改善箇所説明図

教官用ブレーキ制動倍力装置

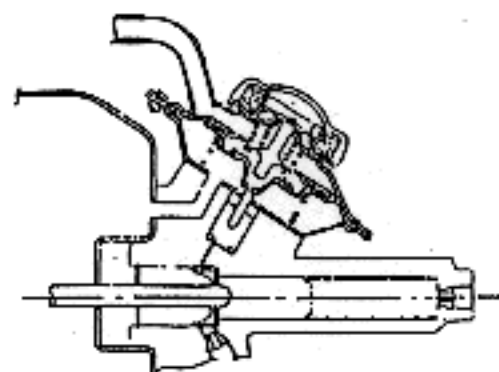
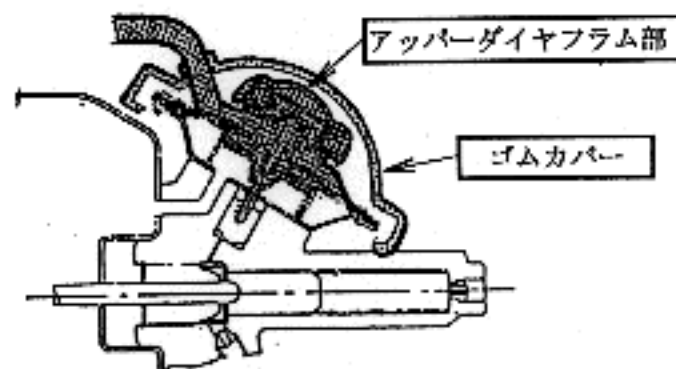
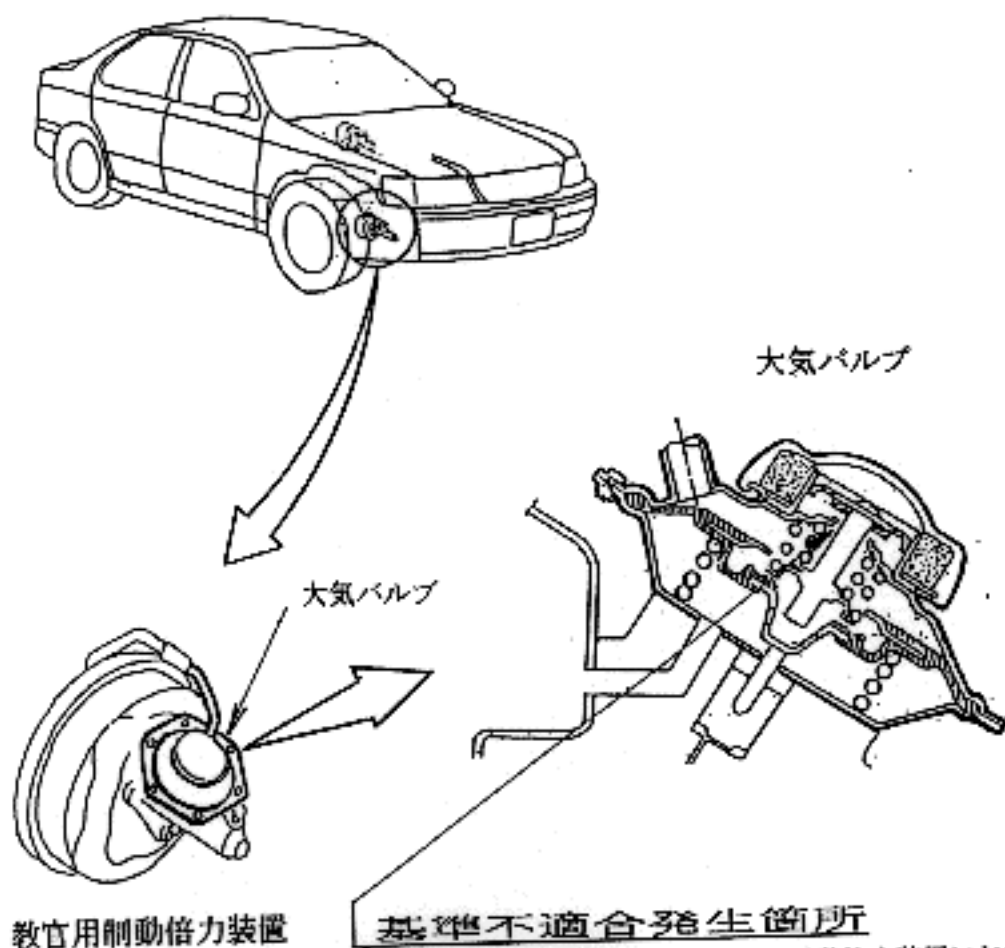
基準不適合発生箇所

自動車教習車の教官用ブレーキの制動倍力装置において、遮水構造が不適切なため当該制動倍力装置の大気バルブ内部に水が浸入することがあり、最悪の場合、浸入した水が凍結し、制動倍力装置の機能が損なわれ、制動時のブレーキペダルの操作力が増大するおそれがある。

改善の内容

全車両、当該制動倍力装置の大気バルブにゴムカバーを取付けるとともに大気バルブのアッパーダイヤフラム部を良品と交換する。

機別：黄色のペンキをモデルナンバープレート横に塗布する。

注： は取付け部品及び交換部品を示す。
